Remplacement de l'article galet tendeur 55560 en 55515

Information technique n° 1966

Renault : Espace, Fuego, Master,
Trafic, 18, 20, 21, 25, 30
Jeep : Cherokee, Comanche

J8S 2.1 D, 2.1 TD

Fig. 1 : Représentation du remplacement

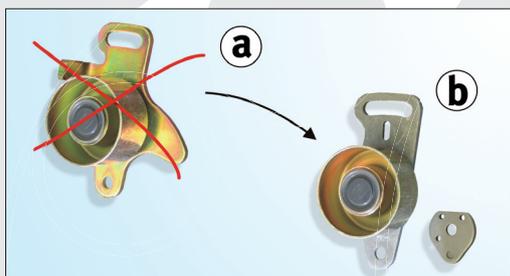
Le galet tendeur 55560 n'est plus disponible et a été remplacé par le galet tendeur 55515 (voir fig. 1). Le galet tendeur 55515 est composé de deux pièces :

- Galet tendeur avec support de base
- Plaque entretoise

- a) Galet tendeur 55560
b) Galet tendeur 55515

Fig. 2 : Vue générale de l'entraînement

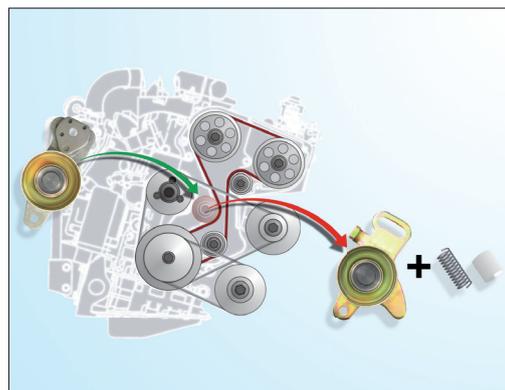
1. Amener le moteur en position conformément aux indications du constructeur
2. Démontez l'ancien galet tendeur (le ressort et la douille ne sont plus nécessaires)
3. Monter le nouveau galet tendeur (les anciennes vis peuvent être réutilisées)
4. Tendre la courroie avec l'outil prévu à cet effet
5. Serrer les vis de fixation conformément aux spécifications du constructeur
6. Tourner le vilebrequin à la main de deux tours dans le sens de rotation du moteur
7. Contrôler la tension de la courroie à l'aide d'un appareil de mesure approprié, corriger au besoin la tension de la courroie (répéter les séquences 4 à 6)
